## Notitie

**Kenmerk** N001-1236093XMV-aa0-V02-NL

## Ontwerpnotitie rotonde Brederodelaan te Bloemendaal

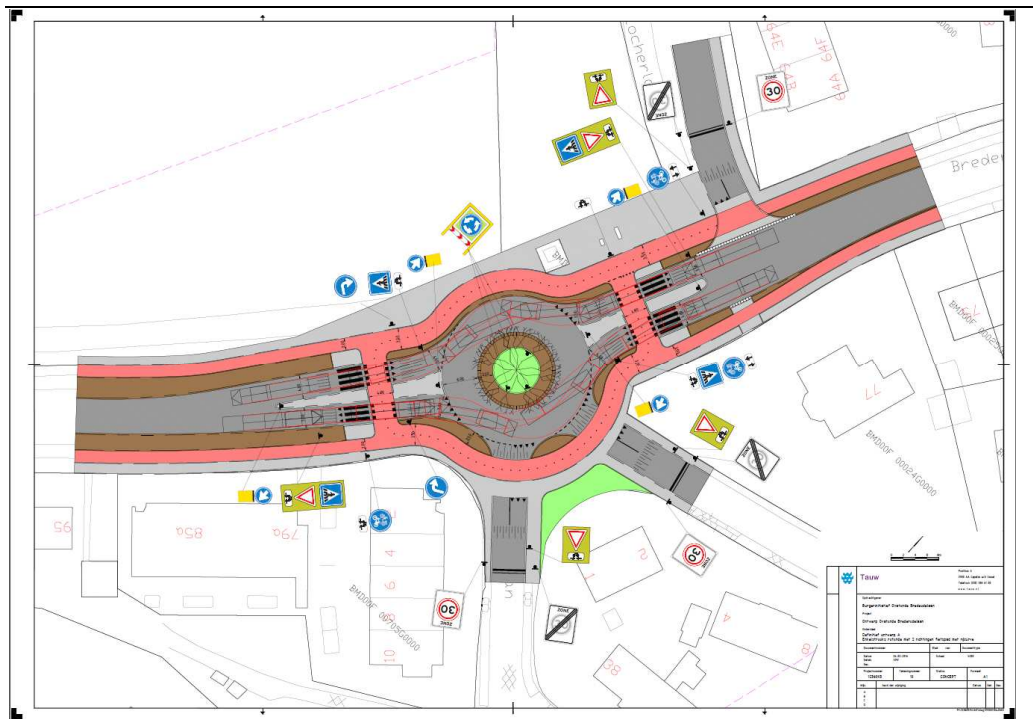
### Zebra over gebiedsontsluitingsweg bij voorkeur niet toepassen

Zie voorgaande reactie, bij verhoogd plateau is het wel mogelijk om dit toe te passen.
